Oficio N° 3802 de 1 de abril de 2020

Ref. Expediente N° NC2018/0014223

TÍTULO DE LA SOLICITUD: ***“TAPA EXTERNA DE DISPOSITIVO DE INYECCIÓN DE MEDICAMENTO LÍQUIDO”***

NÚMERO DE SOLICITUD INTERNACIONAL: PCT/KR2017/002114

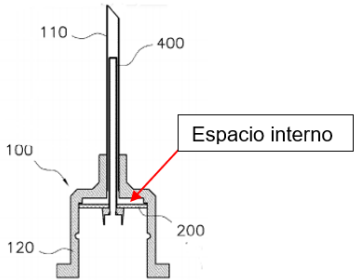
Características esenciales	D1
Una tapa externa del dispositivo de inyección de medicamento líquido.	La tapa 100 es para succionar el líquido químico del recipiente de líquido químico (Desc. Pág. 20, línea 3).
La tapa externa comprende una aguja de succión (...) y un cubo de la tapa acoplada de forma hermética al dispositivo de inyección de medicamento líquido.	La tapa 100 es para succionar el medicamento líquido del contenedor de medicamento líquido, e incluye la aguja de succión 110 y el cubo de la tapa 120. Una punta afilada de la aguja de succión 110 es inclinada para para penetrar una 5 ampolleta o algo similar y está hecha de un material metálico o un material de resina sintética porque este tiene una mayor resistencia (Desc. Pág 20, líneas 3 a 7, Fig. 5).
La tapa externa tiene un espacio interno que se extiende desde la aguja de succión hasta el cubo de la tapa, caracterizada porque:	La tapa tiene un espacio encima del filtro 200 (Fig. 5)

Porque el espacio interno se forma con una parte que recibe la aguja de inyección (...) cuando se ensambla el dispositivo de inyección de medicamento líquido.	El espacio interno es formado con la porción de recepción de la aguja (400) para recibir una aguja de inyección (11) (detalle en Fig. 5).
En donde un medio de sellado (...) se proporciona en una entrada de la parte que recibe la aguja de inyección.	Particularmente, en la presente invención, el medio de apertura/cierre 400 puede ser configurado para incluir un espacio hermético 410 y un reborde 420 como se muestra en la Fig. 6. (Desc. Pág. 22, líneas 7 a 9).

De acuerdo con la tabla anterior, las características esenciales del producto de la reivindicación 1 habían sido divulgadas previamente en el documento D1, por lo tanto, la materia reivindicada no es nueva.

(b)

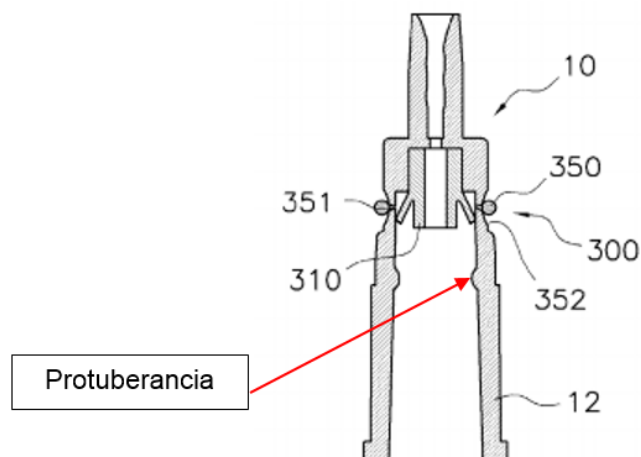
- Reivindicación 8: El cubo 12 puede tener una protuberancia (Fig. 20 literal b)
